### HYPOTHÈSE PLAN DE CIRCULATION MERCREDI 4 MAI 2023

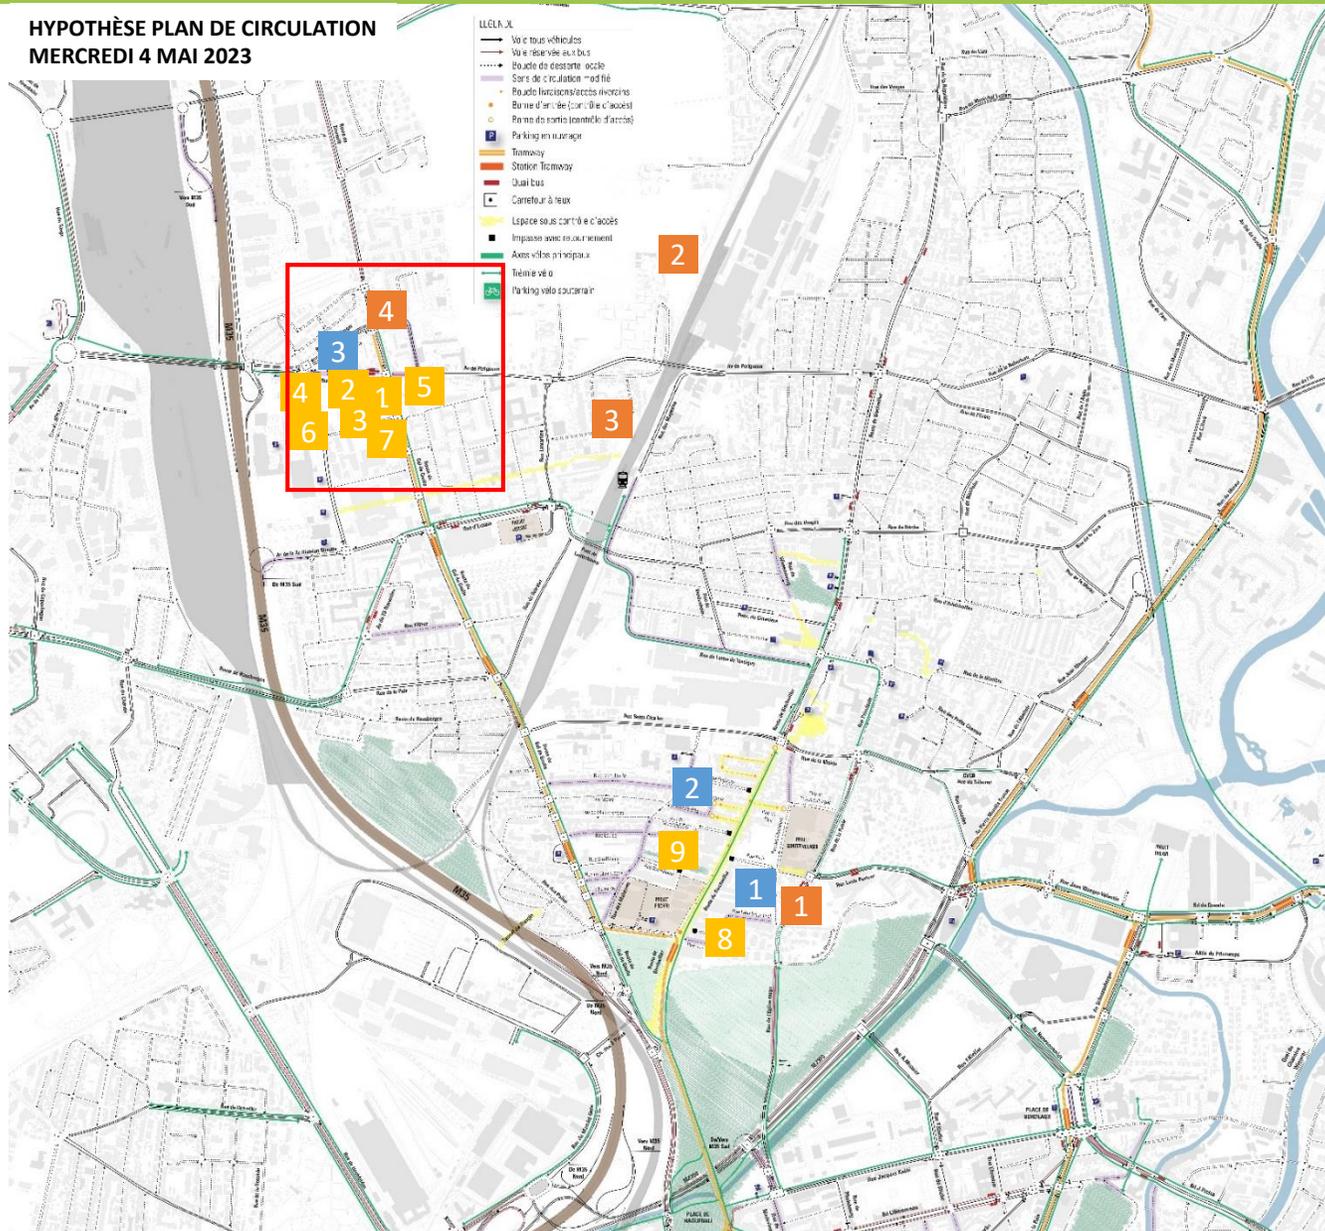
1. Point de vigilance : infiltration des eaux pluviales sur le projet, notamment route de Bischwiller
2. Problématique au niveau de l'impasse rue de Mundolsheim et l'accès à la route de Bischwiller
3. Proposition de réaménagement du carrefour de l'avenue Charles de Gaulle et de la rue Georges Burger

1. Oubli de représentation de la piste cyclable sur le CVCB sur le plan
2. Proposition de représentation de la piste cyclable existante le long des jardins sur le plan
3. Proposition de faire le lien cyclable entre la piste cyclable Nord Sud existante et le mail piéton Écrivains et la gare
4. Point de vigilance : sécurité des cyclistes dans le carrefour rue Georges Burger et route de Brumath

1. Point de vigilance : le parking devant l'immeuble qui sera préempté pour le terminus constitue un endroit stratégique : il permet la livraison des magasins, fait office de dépôt minute pour les riverains, permet le stationnement des clients du magasin de meubles et de la pharmacie : aménagement à concevoir avec les habitants/commerçants

2. Proposition de réserver 50% des places du parking du terminus pour les résidents
3. Proposition de fermer complètement le parking du terminus la nuit et de l'ouvrir en journée pour permettre le stationnement des clients

4. Quid de la mise en place d'une navette entre le parking relais de la ligne G et le terminus du tramway ?
5. Plainte à propos de la distance entre le P+R et le terminus

6. Point de vigilance : sécurisation du cheminement piéton depuis le P+R existant
7. Point de vigilance : gestion du parking résident qui pourrait être utilisé comme moyen d'éviter le paiement du P+R existant

8. Proposition d'installation d'une rampe d'accès pour les PMR donnant sur la route de Bischwiller sur le parking Crédit Mutuel/ES
9. Proposition de placer des places pour les PMR au plus près de la zone piétonne (sur les rues perpendiculaires par exemple)
